プロポーザルに対する質問回答書

No. 3 - 1

事業名	恋々浜緑地公園芝生広場改修設計・施工事業	
図面名	参考資料	
作成年月日	令和5年5月	
縮尺	S=1:500	図面番号
備考		
事業者名	下松市 都市政策課

石積箇所

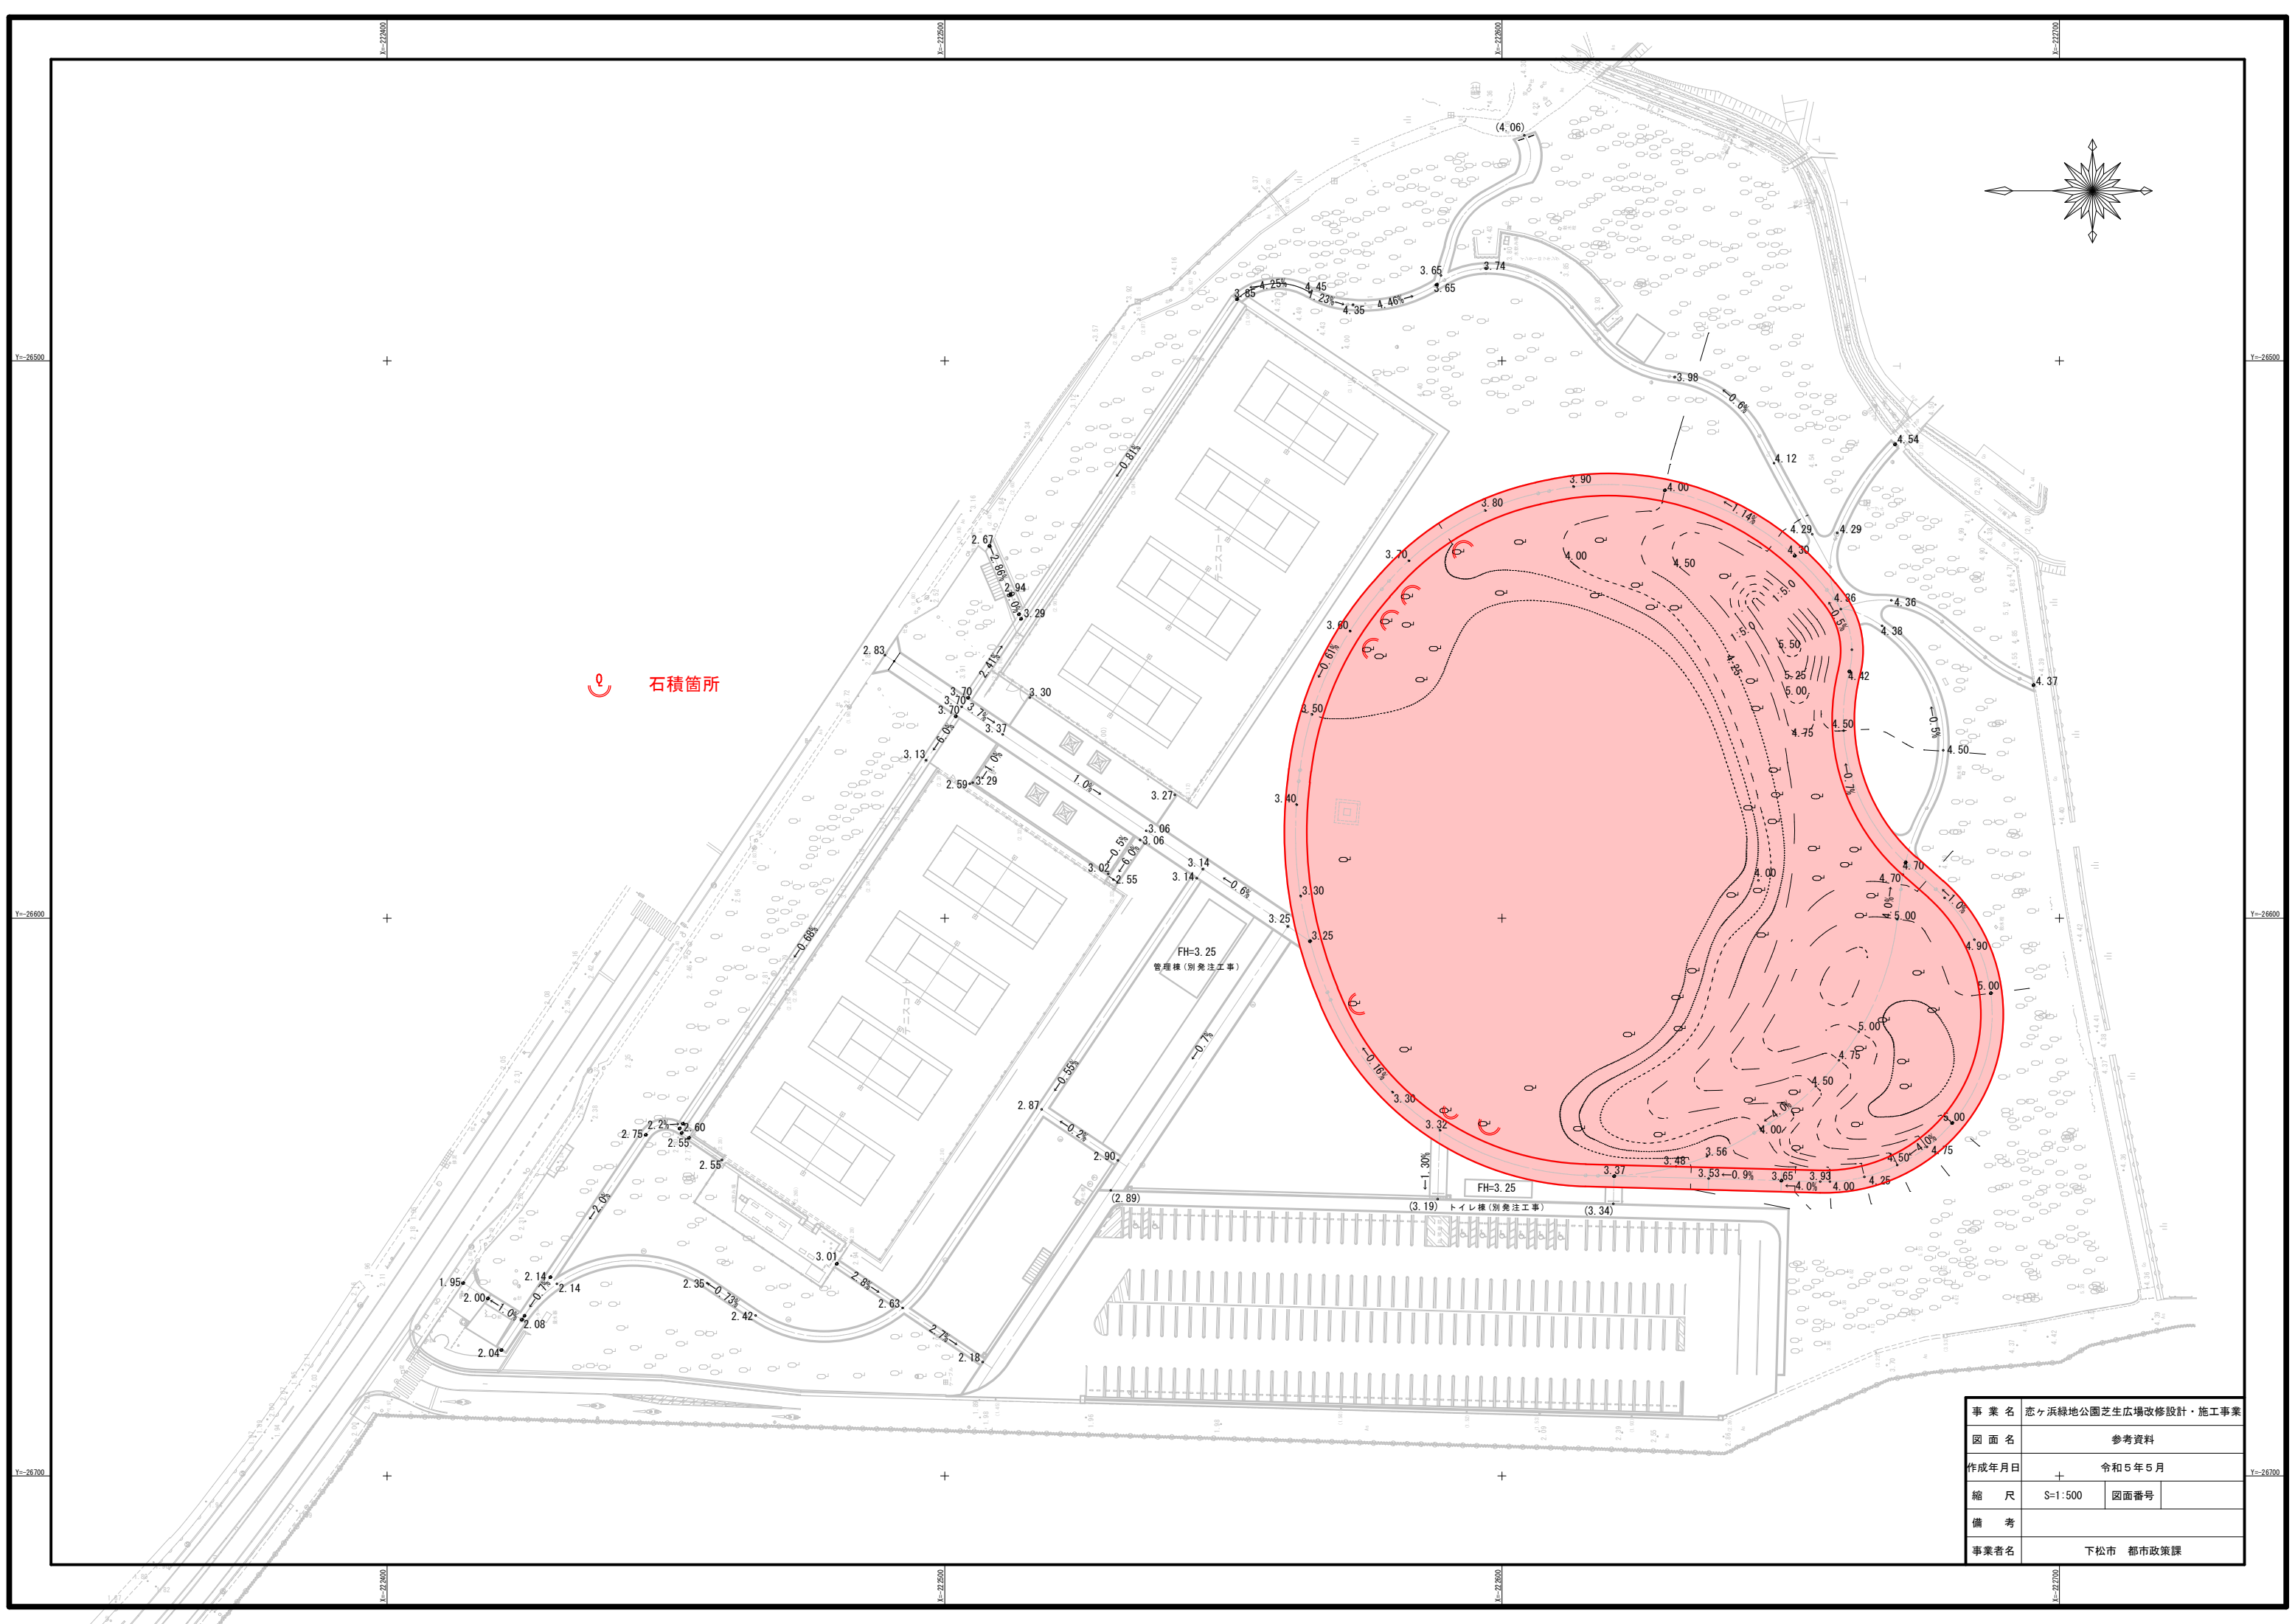
工事名	恋ヶ浜緑地公園芝生広場改修設計・施工事業		
工事場所	下松市大字東豊井地内		
質 問 事 項		回 答 事 項	
月日	質 問 内 容	月日	回 答 内 容
5/12	1.	5/19	1.
	添付の参考資料の図面データ(CAD)については頂く事は可能でしょうか。		図面データを希望するプロポーザル参加者に対し、配付することは可能なので、別途お問合せ下さい。 なお、配付するデータはS F C形式となります。
	2.		2.
	広場・園路については、粗造成での引渡とありますが、もう少し明確にさせていただくことは可能でしょうか		○造成高さについて 広場・園路とも、参考資料（2）敷地造成平面図に記載の高さから5 cm低い高さで造成し引渡します。
			○範囲の明示について 境界ブロックや側溝等による境界の明示は無いため、参考資料（3）割付寸法平面図による設計・施工となります。

質 問 事 項		回 答 事 項	
月 日	質 問 内 容	月 日	回 答 内 容
5/12		5/19	<p>○既存の樹木について</p> <p>造成により、既存の樹木と計画地盤に高低差が出る場所は、根の保護のため、樹木の中心から半径 1.5 m の円形で平場を設け、計画地盤へ擦り付けます。擦り付け部分が園路にかかる場所は、石積を設けた状態で引き渡します。なお、石積は添付資料に示す 7 個所となります。</p>  <p>○高さの変更について</p> <p>現場内で発生する土砂の再利用等で、広場の造成高さを変更することは可能です。園路の変更を行う場合は、区域外も含めて都市公園の移動等円滑化整備ガイドライン（改訂第2版 国土交通省令和4年3月）に適合した提案としてください。</p>
